**NOUVEAU**

## MODIFICATION DES GODETS PLASTIQUES JET ET EUROJET

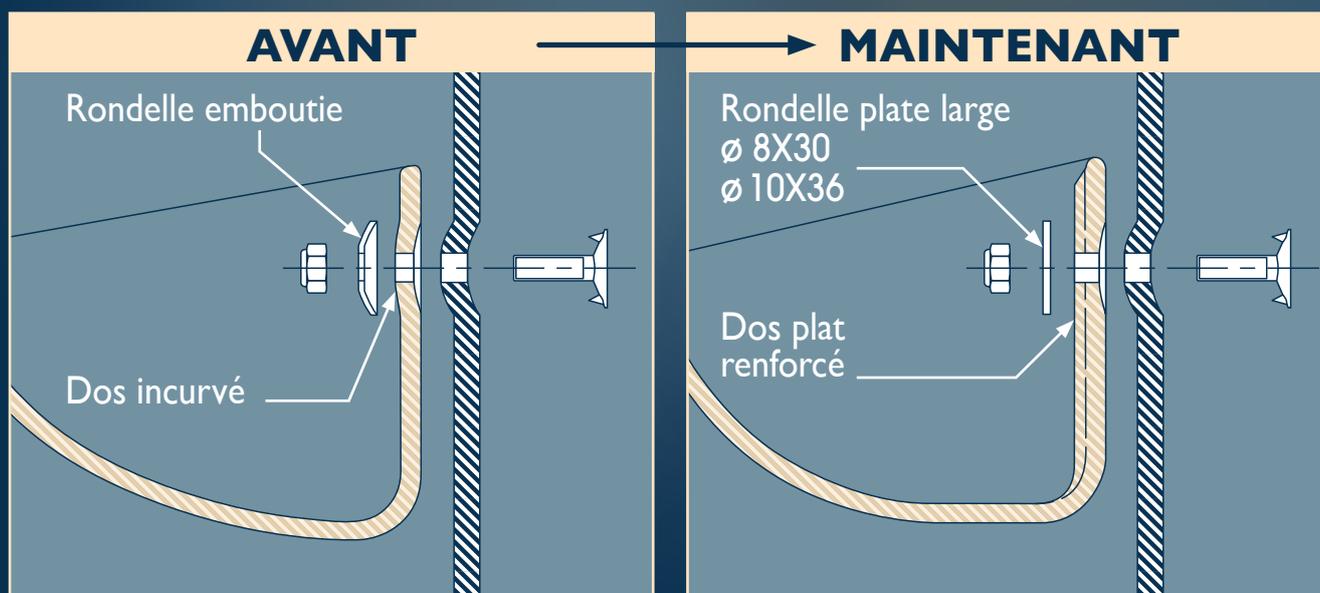
Dans le cadre de l'amélioration continue de la qualité de nos produits, nous avons décidé de modifier nos godets plastiques au niveau de la zone de fixation.

Ceci implique dorénavant, l'utilisation de RONDELLES PLATES avec les godets JET et EUROJET en PEHD, PA et PU de la société STIF.

Suite à cette modification, la zone de fixation des godets plastiques se trouve renforcée et les efforts sont mieux répartis sur le dos du godet. Les rondelles plates à utiliser maintenant sont la 8x30 et la 10x36.

Dos du godet avec cavité pour la sangle et la tête de vis

Renfort vertical pour montage avec rondelle plate
